貨物列車走行の安全性向上に関する
意見に基づき講じた施策について

貨物列車走行の安全性向上に関する意見について (回答)

貨物列車走行の安全性向上に関する意見について

貨物列車走行の安全性向上について

図1 貨車乗り上がり脱線及び同脱線に類似した事故件数の推移

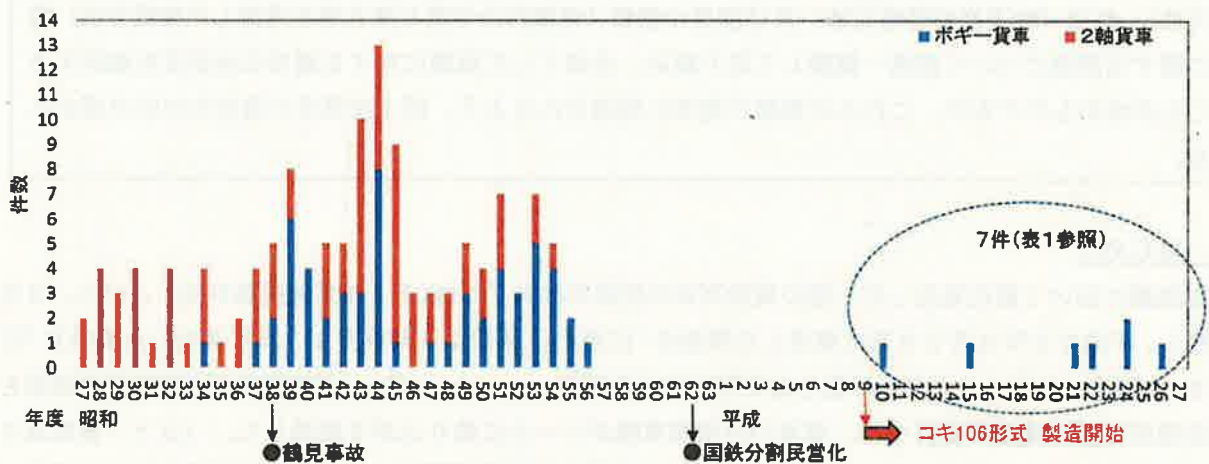
図1に、貨車乗り上がり脱線及び同脱線に類似した事故に関する昭和27年度以降のデータを示す^{4)~6)}。貨車の本線走行中の乗り上がり脱線は昭和50年代半ばまで頻発しており、これらの脱線事故は、「競合脱線」と呼ばれ、車両・軌道ともに管理基準値内であるが、様々な要素が競合することが原因とされた。昭和38年11月に東海道本線で発生した鶴見事故は、貨車の脱線による多重衝突事故となり、死者161名を出す大惨事となった。このため、当時の国鉄により調査委員会が設けられ、現車試験を含む種々の検討が行われ、車両・軌道両面からの競合脱線防止対策（TR41系台車のまくらばねを柔らかくし、オイルダンパを併用する改造、軌道変位の管理項目に複合変位を追加等）が実施された⁷⁾。こ

因子の影響度イメージ図

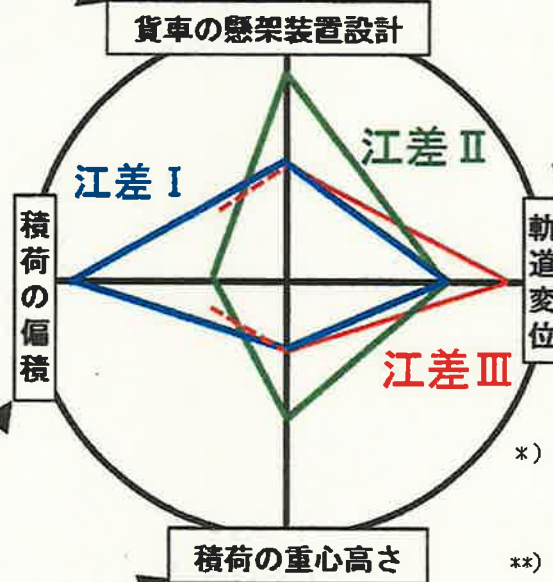
ロールモードのばね定数や減衰比の影響により輪重減少が発生しやすい設計となっている。この現象は、特にまくらばねタンパの減衰係数が切替位置付近となる比較的積荷が軽量である場合において顕著。

偏積により左右の静止輪重比が大きくなり輪重減少を助長。

- ・大きい複合変位が輪重減少を助長。
- ・大きい通り変位が横圧増大を助長。

⇒いずれも複合変位による輪重減少の影響が大きい。

高い重心位置によりロール振動が励起され輪重減少を助長。

・懸架装置が適正な減衰領域で使用されること、及び積荷の積載量にかかわらず適正な減衰が得られる懸架装置を設備することについて検討。

・偏積の防止対策の検討・実施。
・コンテナ積載状態で輪重アンバランスを簡易に検知できるシステムの導入について検討。

- ・複合変位の適正な管理。
- ・貨車や列車の運行形態に対応する、より効果的な軌道変位の管理手法について検討。

・使用される貨車の特性を加味した積載方法について検討。
